Mission régionale d'autorité environnementale
ÎLE-DE-FRANCE

**Avis délégué
sur le projet d'aménagement NPNRU Quartier Sud
L'Île-Saint-Denis (Seine-Saint-Denis)**

N° 017912/A P
du 09/07/2026

Illustration 4- Extrait du règlement graphique de l'OAP (opération d'aménagement et de programmation) TVB (Trame Verte et Bleue) (PLUi de Plaine Commune).

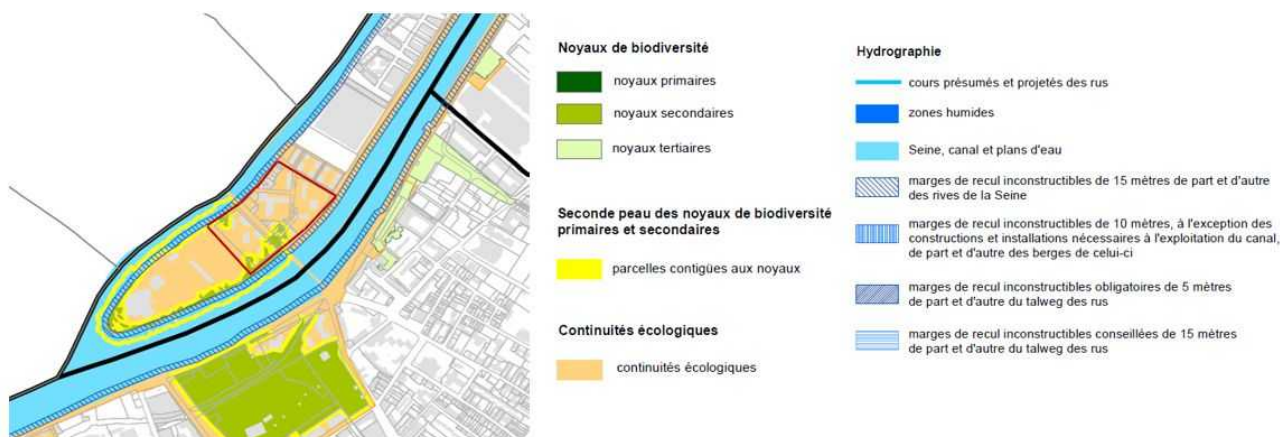
L'Autorité environnementale souligne que la surface globale du projet n'est pas indiquée « l'aire d'étude correspond au projet de renouvellement urbain de L'Île-Saint-Denis/Quartier Sud dont la majeure partie fera l'objet d'un permis d'aménager. Sa superficie est d'environ 7 hectares », or, cette valeur est surestimée. En réponse à la question de la MRAe, le pétitionnaire indique une surface qui serait « entre 6 et 6,6 hectares ». Les surfaces caractéristiques du projet (bâtis, voiries) ne sont pas données, non plus celle de "pleine terre"¹⁸, or, le PLUi indique dans les règles communes¹⁹ que s'il s'agit d'une opération d'aménagement, celle-ci « doit produire 35 % de pleine terre à l'échelle de la partie de l'opération d'aménagement couverte par la continuité écologique », ce qui est le cas ici, voir l'illustration 4. Le pétitionnaire indique qu'il y a 30 % de pleine terre, mais cela n'est pas vérifiable (EI-P6, p. 45), ni démontré. Rappelons que l'objectif louable de développer les surfaces de pleine terre dans le PLUi considéré, doit s'accompagner d'une ambition au moins identique de végétalisation importante et adaptée au climat urbain du quartier Sud et Centre.

(2) L'Autorité environnementale recommande au pétitionnaire de communiquer les valeurs caractéristiques du projet afin de pouvoir garantir le pourcentage minimal de pleine terre, l'ambition de la végétalisation et donc la compatibilité au PLUi de Plaine Commune, et aux acteurs concernés d'envisager la restauration des berges de Seine, comme le prévoit l'OR 21 du Sdrif.
